BAUANTRAG

ERDGESCHOSS

STADT MÜNSTER

FEUERWEHRGERÄTEHAUS GREMMENDORF

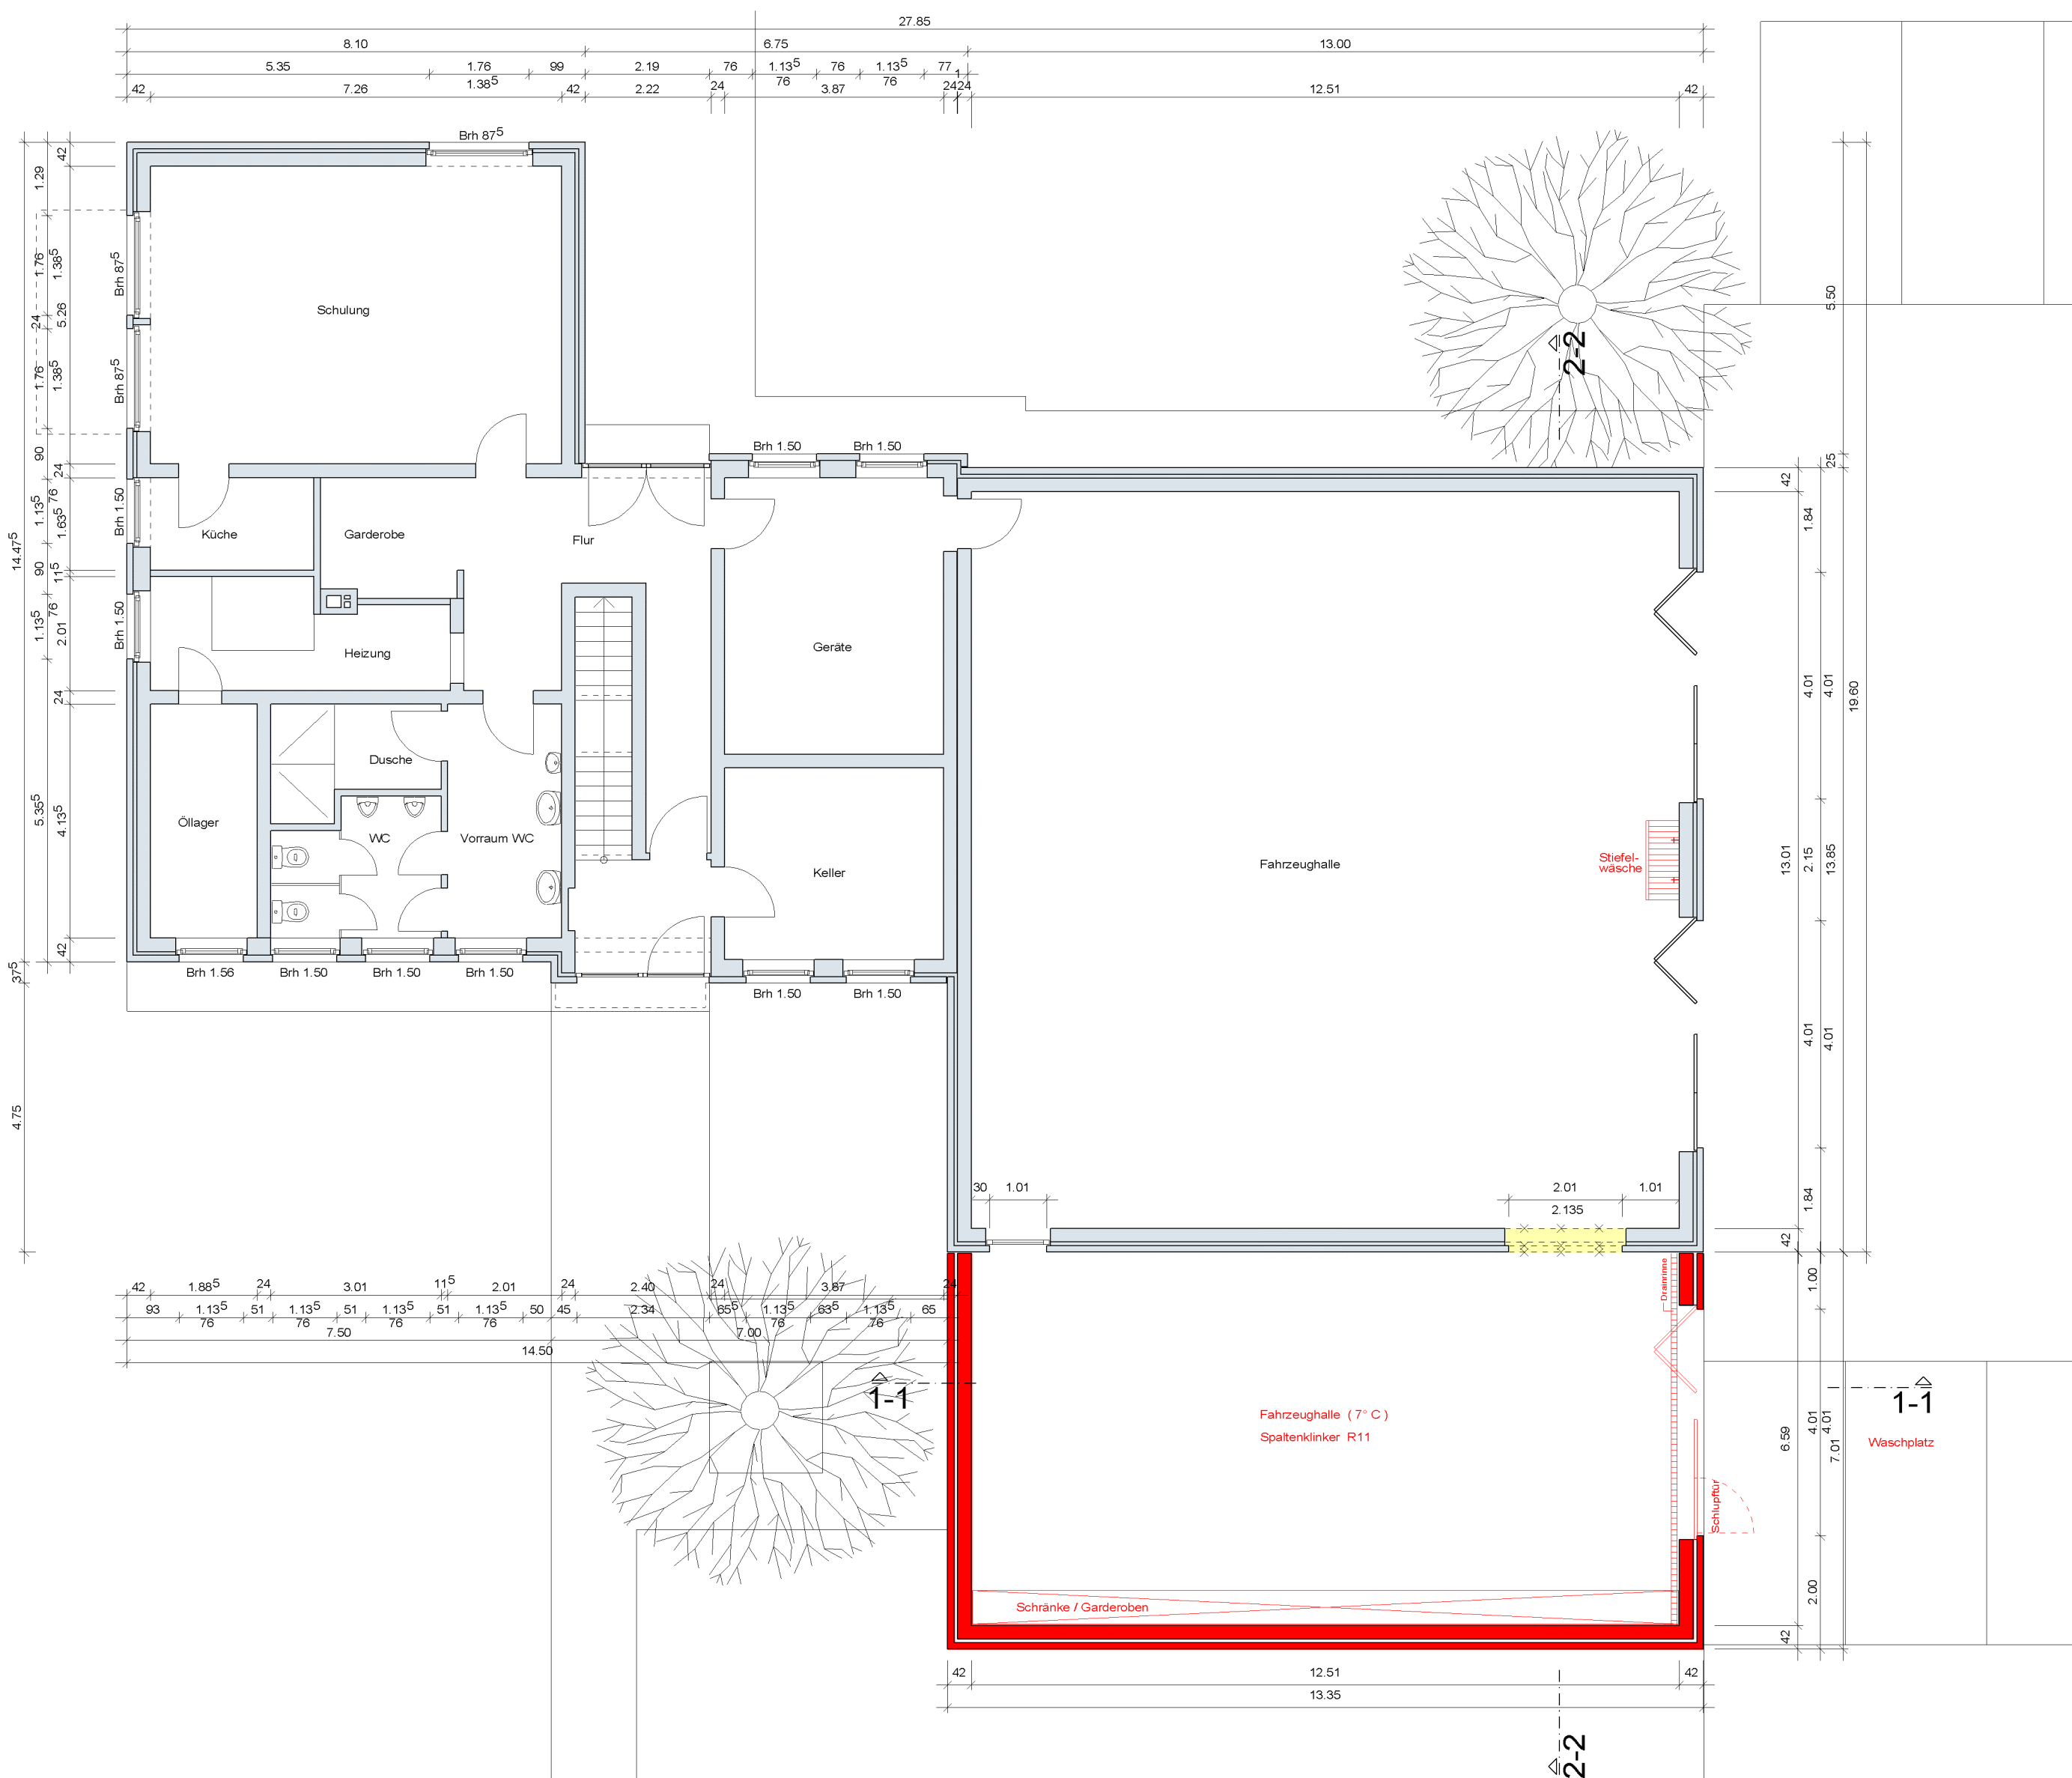
| Datum      |          | Art der Änderung:                                                                                     |
|------------|----------|-------------------------------------------------------------------------------------------------------|
|            |          | In der Erweiterung Fahrzeughallentor um 50 cm nach rechts versetzt, Schlupftür und Drainrinne ergänzt |
